Datum 10 mei 2023
Ons kenmerk HZ_WABO-22-37013
Onderwerp Besluit omgevingsvergunning

We hebben besloten om een omgevingsvergunning te geven aan voor:
het bouwen van 52 woningen en het aanleggen van een inrit / uitweg op het adres: Omloop deelgebied
3 sectie B, perceelnummer 4744 te Utrecht, Laan van Chartroise.

Beantwoording Omloop deelgebied 3 sectie B, perceelnummer 4744 te Utrecht

Zijde Laan van Chartroise

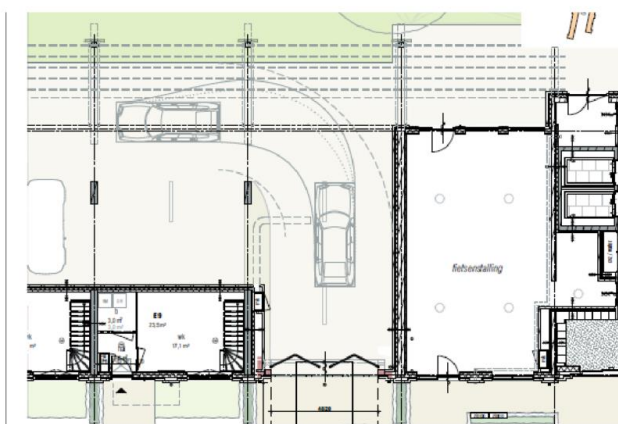
Reclamanten geven aan dat bij de vaststelling van het bestemmingsplan Omloop, Laan van Chartroise op 23 december 2021 door de gemeenteraad amendement A173 'Een zonnige (binnen)tuin in bouwblok 3' is aangenomen. Hierdoor wordt de binnentuin 1,3 meter breder.

Bij het opstellen van het bestemmingsplan, Omloop, Laan van Chartroise is een bezonningsstudie deelgebied 3 gevoegd. Deze dateert van 16 februari 2021. Gelet op het Amendement A173/ Bezonnig van 23 december 2021 (hierna: Amendement) is deelgebied 3 (blok 3) uit het hiervoor genoemde bestemmingsplan gelaten. Het bouwplan is gelet op het Amendement voor deelgebied 3 aangepast. Blok 3 is 1 meter naar voren geplaatst (opgeschoven) en de galerij aan de achterzijde is 30 cm ingekort. Hierop heeft een nieuwe bezonningsstudie plaatsgevonden waarin de verschillen inzichtelijk zijn gemaakt van het opgeschoven bouwwerk (1m) en de ingekorte galerij (30cm). De resultaten van de bezonningsstudie zijn opgenomen in de presentatie van 30 maart 2022 aan de omwonenden en als geheel toegevoegd met de bezonningsstudie van 4 mei 2023. Hieronder is een pagina opgenomen waarin de wijzigingen van bouwplan inzichtelijk maakt. Wij benadrukken dat blok 3 alleen 1,3 meter is opgeschoven. Blok 3 is dus niet 1 meter groter geworden.

Uit de zonnestudies komt naar voren dat in het voorjaar en najaar de schaduwval eerder in de tuinen aan de Meloenstraat valt dan in de huidige situatie het geval is. Met de aanpassingen in blok 3 (verkorten galerij (0,3m), minder diepe droogloop, blok 1m naar voren verschoven) is een verbetering opgetreden ten opzichte van het eerdere ontwerp voor blok 3. In de zomer valt niet meer schaduw van het gebouw in de tuinen van de Meloenstraat dan in de huidige situatie het geval is. De bewoners aan de Meloenstraat hebben overwegend positief geageerd op de aanpassingen (e-mail van 11 mei 2022). Met de verschuiving van het bouwblok en overwegende positieve reactie van omwonenden is aan de uitgangspunten van het Amendement voldaan. Daarbij achten wij het belang van het toevoegen van woningen in stedelijk gebied gelet op het gemeentelijk beleid (zie hiervoor het advies van de Advies Commissie Samenstelling Wijziging Woonruimtevoorraad) zwaarder wegen dan de (beperkte) vermindering van zonlicht. Daarnaast blijft de bezonning voldoen aan de TNO-norm.

Uit de bezonningstudie van 4 mei 2023 voor blok 3, volgt dat ook op enkele momenten in het jaar de bezonning op het dakterras aan de zijde Laan van Chartroise ten opzichte van de bestaande situatie vermindert. Een groot deel van het jaar blijft evenwel het zonlicht op het dakterras aanwezig. De periode dat de bezonning afneemt ten opzichte van de bestaande situatie is in de maanden mei t/m juli op een tijdstip tussen 15:00 en 19:00 uur. Hierbij gaat het om slechts een beperkt aantal maanden/tijdstippen in het jaar. In het voorjaar en najaar treedt er geen verslechtering op ten opzichte van de huidige situatie. Het gaat om een vermindering van zonlicht op het terras, niet op de gevel. Aan de voorgevelzijde van het pand aan de Laan van Chartroise is geen noemenswaardige verslechtering van de bezonning waar te nemen als gevolg van het naastgelegen nieuwe gebouw dat 1 meter naar voren komt ten opzichte van het bestaande gebouw. De balkons aan de voorzijde leiden niet tot een verslechtering van bezonningssituatie. Wij achten de vermindering aan zonlicht hier acceptabel. Het belang van het toevoegen van woningen in stedelijk gebied weegt, zoals hiervoor

*aangegeven, zwaarder een (beperkte) vermindering aan zonlicht gedurende een deel van het jaar.
Daarnaast blijft de bezonning voldoen aan de TNO-norm.*

Hieronder is een uitsnede opgenomen van de 'plankaart terrein' (definitieve versie d.d. 05 mei 2023).

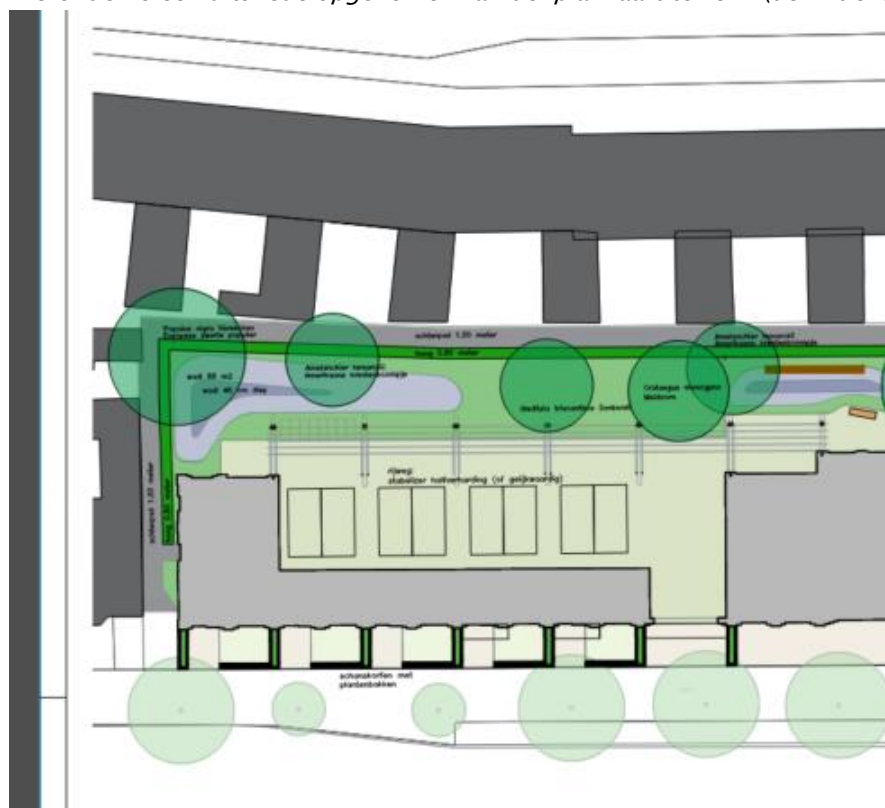
Reclamanten geven aan dat uit de bouwtekening (OV-3-501_NIEUWE _INRIT-A d.d. 21 oktober 2022) bij de aanvraag volgt dat een deel van de rijweg buiten de plek komt welke als tuin zou worden aangehouden. Gelet op de bocht die de auto moet maken zullen de auto's voor het bereiken van de parkeerplaatsen gebruik moeten maken van de grond buiten de specifieke bestemming "specifieke vorm en verkeer- parkeervoorziening (sv-pv)" zoals is opgenomen in het ontwerpbesluit bij het bestemmingsplan Omloop, Laan van Chartroise. Hieronder is ter illustratie een uitsnede van tekening opgenomen waarop de bocht zichtbaar is:

Reclamanten geven aan dat, wil de grond geschikt zijn om overheen te rijden met de auto, deze moet worden verhard. Reclamanten vrezen dat de binnentuin als geheel wordt verhard en zal fungeren als parkeerruimte. Een oplossing zou zijn om de parkeergarage aan de achterkant dicht te maken.

De binnentuin is zo ontworpen dat het parkeren in het groen zoveel mogelijk wordt ontmoedigd en wordt voorkomen. Het gedeelte van het binnenterrein waarop de parkeerplaatsen komen, wordt half verhard. Het stuk van het perceel achter de half-verharding zal met gras worden ingezaaid en er komen bomen. Gelet hierop zijn er geen aanknopingspunten dat het binnenterrein, waar reclamanten voor vrezin, geheel wordt verhard. Ter waarborging van de uitvoering van de inrichting van het binnenterrein is als voorschrift in de omgevingsvergunning opgenomen dat binnen een jaar na ingebruikname van het binnenterrein, het binnenterrein is uitgevoerd conform 'plankaart terrein' d.d. 5 mei 2023.

Overigens heeft aanvrager toegelicht dat alleen bewoners die een parkeerplaats huren toegang krijgen tot de speedgate. Zij zijn daarmee de enige die met de auto toegang hebben tot het binnenterrein. Tevens zal volgens aanvrager regelmatig een buurtbeheerder op locatie rondlopen die toeziet op het gebruik hiervan. Dit zijn echter geen aspecten die wij als gemeente kunnen afdwingen.

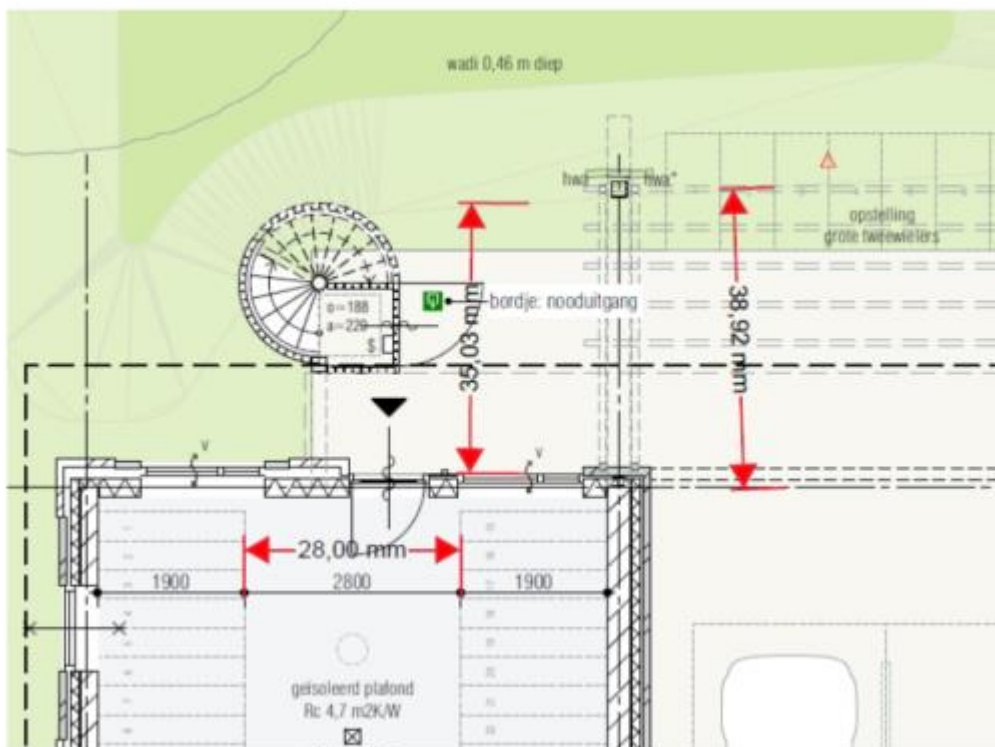
Reclamanten geven aan dat de situering van de balkons nog beter afgestemd kan worden op de aanwezige bomen. De bomen krijgen zo meer ruimte. Reclamanten geven aan dit eerder te hebben aangegeven maar dat hier helaas niets mee is gedaan.

Voor de realisatie van het bouwplan zullen een tweetal bomen worden gekapt en een zevental bomen worden verplant. Hiervoor is een aanvraag ingediend. (HZ_WABO-22-43877). De afstanden zullen in dat kader worden beoordeeld. De aanvraag voor kappen en verplanten van de bomen maakt geen onderdeel uit van onderhavige besluitvorming.

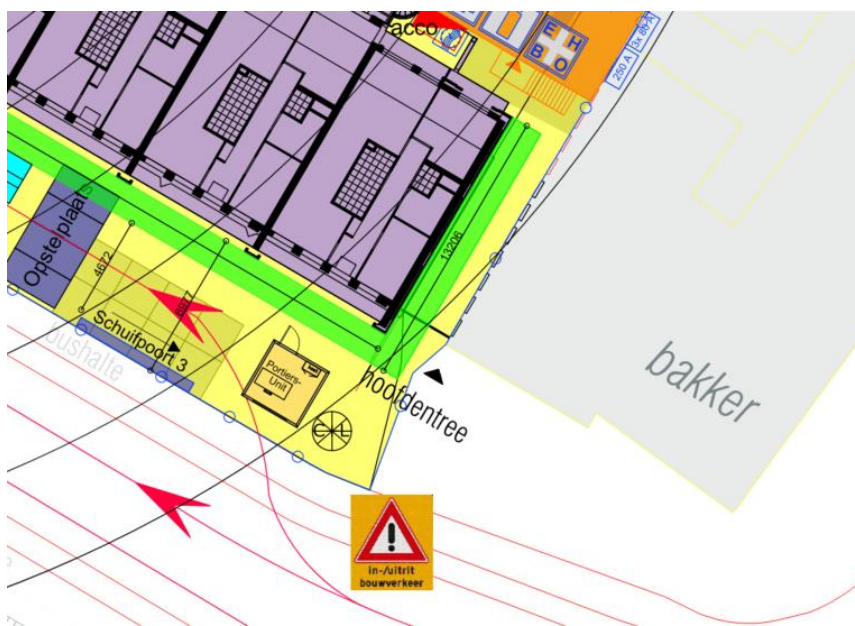
Reclamant geeft aan dat aan de linkerzijde van het bouwblok wel extra ruimte wordt aangehouden. In de bestaande situatie is deze afstand 1,4 meter en dit wordt vergroot naar 2,6 meter tot de erfgrans. De noodzaak voor deze ruimte is er voor deze woningen niet omdat ze parallel liggen aan het nieuwe bouwblok. Aan de rechterzijde is dit anders, omdat het bouwblok hier haaks op de bestaande bebouwing komt. Om die reden is daar wel noodzaak voor een grotere afstand tot de erfgrans. Het zicht wordt namelijk hierdoor belemmerd. Daarbij komen er ook ramen in de woningen en wordt bouwblok flink hoger. Reclamant geeft aan dat het daarom ook aan de rechterzijde wenselijk is om 2,6 meter aan te houden tot aan de erfgrans.

Reclamant ziet graag een andere situering van de bebouwing. Wij beoordelen de aanvraag zoals deze wordt ingediend. Er bestaat geen verplichting om aan de rechterzijde net als aan de linkerzijde ook een afstand van 2,6 meter aan te houden. Aanvrager heeft naar aanleiding van de reactie een toelichting gegeven op de keuze:

"Het verschil in afstand tussen de nieuwbouw en de buurpanden aan de linker- en de rechterzijde is marginaal, respectievelijk 2,626m (rechts) versus 2,639m (links). Aan de linkerzijde zit de ingang van de collectieve fietsenstalling, waardoor het handig is om aan deze zijde iets meer ruimte te hebben. Daarnaast komt het nieuwe blok aan de rechterzijde verder van de rooilijn te staan dan in de huidige situatie het geval is, zie onderstaande tekening. Het betreft op de uitstekende penanten ongeveer 17cm en het grote vlak ongeveer 20cm."
